ΕΛΛΗΝΙΚΗ ΔΗΜΟΚΡΑΤΙΑ
ΝΟΜΟΣ ΦΘΙΩΤΙΔΑΣ
ΔΗΜΟΣ ΣΤΥΛΙΔΑΣ

Α Π Ο Σ Π Α Σ Μ Α

Από το πρακτικό της αριθμ. **19/2024** συνεδρίασης της Δημοτικής Επιτροπής,
Αρ. Απόφασης: **88/2024**

ΘΕΜΑ: Βελτιστοποίηση χαρακτηριστικών μελέτης "Ανάπλαση κεντρικής πλατείας
Στυλίδας".

Ακολουθεί ενδεικτικό σχέδιο της μελέτης της Κεντρικής πλατείας Στυλίδας πρίν και μετά τις προτεινόμενες βελτιστοποιήσεις.

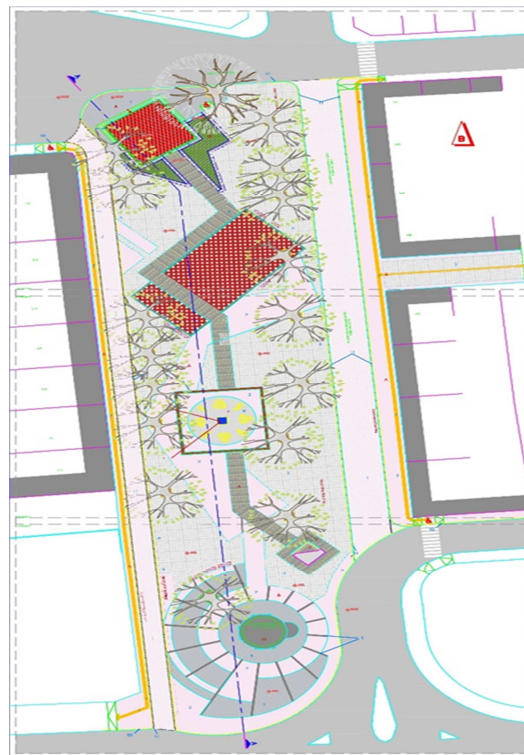
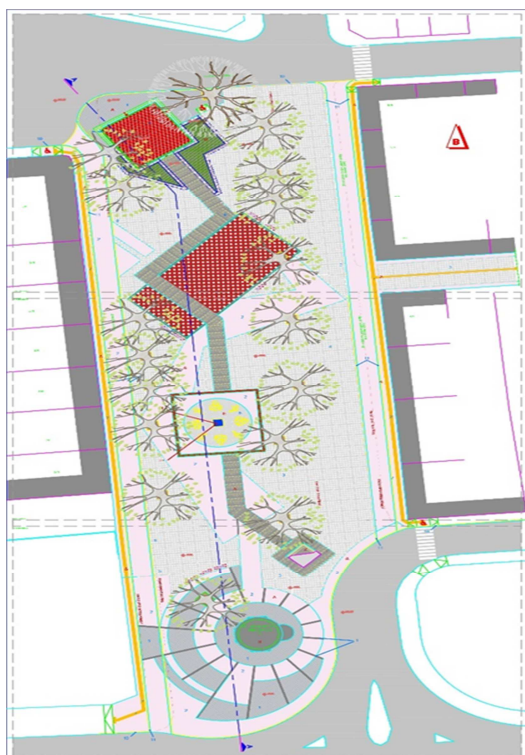
Στο ανατολικό όριο της πλατείας προτείνεται, να παραμείνει το πλάτος του πεζοδρομίου έμπροσθεν των καταστημάτων, ως έχει μέχρι σήμερα και να γίνει διαπλάτυνση του δρόμου ήπιας κυκλοφορίας που προτείνεται στη μελέτη από 3 μέτρα σε 6 μέτρα.

Η διατήρηση του πλάτους του πεζοδρομίου στα σημερινά (υφιστάμενα) δεδομένα κρίνεται σημαντική, για να υπάρχει απρόσκοπτη μετακίνηση των πολιτών και ιδιαίτερα των ατόμων με κινητικά προβλήματα παραπλεύρως του δρόμου ήπιας κυκλοφορίας και έμπροσθεν των καταστημάτων εξυπηρέτησής τους. Σε αρκετά σημεία παρατηρούνται σκαλοπάτια στην έξοδο των καταστημάτων απαραίτητα για την προσέγγιση αυτών, λόγω της υψομετρικής διαφοράς, τα οποία, έστω και σημειακά, ελαττώνουν το πλάτος του πεζοδρομίου και αποτελούν έναν ακόμα παράγοντα διατήρησης του πλάτους στην υφιστάμενη κατάσταση.

Η διαπλάτυνση του δρόμου ήπιας κυκλοφορίας από 3 μέτρα σε 6 μέτρα θα δώσει την ευκαιρία, χωρίς να ξαναγίνουν επεμβάσεις στην πλατεία οι οποίες είναι κουραστικές για τους πολίτες, να προσαρμοστεί σε οποιαδήποτε μελλοντική συγκοινωνιακή μελέτη για την πόλη της Στυλίδας. Προτείνεται αλλαγή του υλικού

διάστρωσης του δρόμου από χυτό δάπεδο εξωτερικού χώρου με ενσωματωμένα φυσικά βότσαλα σε κυβόλιθους γρανίτη. Είναι μια αλλαγή που επιβάλλεται μιας και το χυτό δάπεδο είναι αρκετά εύθραυστο και δεν επιτρέπεται η διέλευση βαρέων οχημάτων γιατί προκαλούνται ρηγματώσεις. Η αντικατάστασή του με κυβόλιθους γρανίτη ενδείκνυται για την περίπτωση του δρόμου ήπιας κυκλοφορίας.

Στο δυτικό όριο της πλατείας η χάραξη παραμένει όπως στην αρχική μελέτη ανάπλασης με μόνη διαφοροποίηση την αλλαγή του υλικού στην δημοτική οδό, που διέρχεται εμπροσθεν των κτιρίων και καταστημάτων, όπου και σε αυτή την περίπτωση προτείνεται αντικατάσταση του χυτού δαπέδου από κυβόλιθους γρανίτη, για τους λόγους που αναλύθηκαν παραπάνω.

1. Το κατεπείγον του θέματος.
2. Γνωμοδοτεί θετικά σύμφωνα με την πρόταση της Τεχνικής Υπηρεσίας, για την βελτιστοποίηση των χαρακτηριστικών της μελέτης "Ανάπλαση κεντρικής πλατείας Στυλίδας" και την εφαρμογή τους στο εν εξελίξει έργο, όπως αυτές αναφέρθηκαν παραπάνω.
